改善箇所説明図

※図は ATF220G-5 を示す

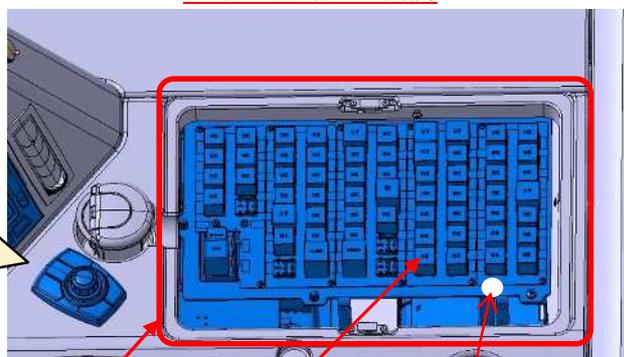
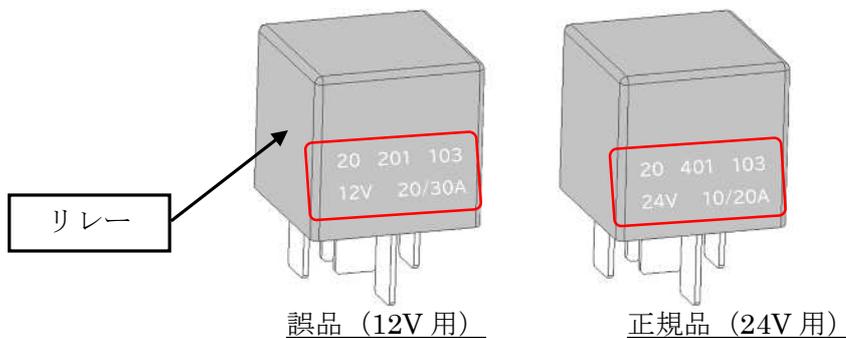
基準不適合発生箇所

クレーン用台車の電気装置において、正規の 24V 用リレーに対して 12V 用リレーが取り付けられているものがある。そのため、そのままの状態で使用を続けると、リレーの作動不良が生じ、前照灯の不点灯の作動不良が生じるおそれがある。

全車両、装着されたリレーの印字を確認し、12V 用リレーが取り付けられていた場合は 24V 用リレーに交換する。

注：□ は、交換部品を示す。
 識別：リレーパネルに白色ペイントを行う。
